改善箇所説明図

【不具合の内容】

【改善対象部位断面】

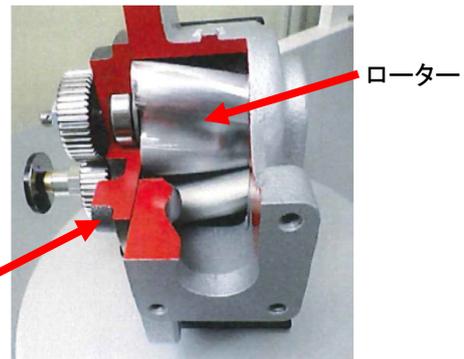
不具合発生箇所
【固定ボルト】

不具合発生箇所
【中板】

タンクローリーに装着された流量計(燃料給油メーター)において、排出量を計測するローターを支持する中板を固定するボルトの締付けが不適切なものがある。そのため、そのままの状態で使用を続けると中板に緩みが生じてローターが動かなくなり、積載物が排出できなくなるおそれがある。

全車両、流量計の中板を確認し、緩みのないものは固定ボルトを正規トルクで締付ける。なお、緩みがあるものは流量計を良品へ交換する。
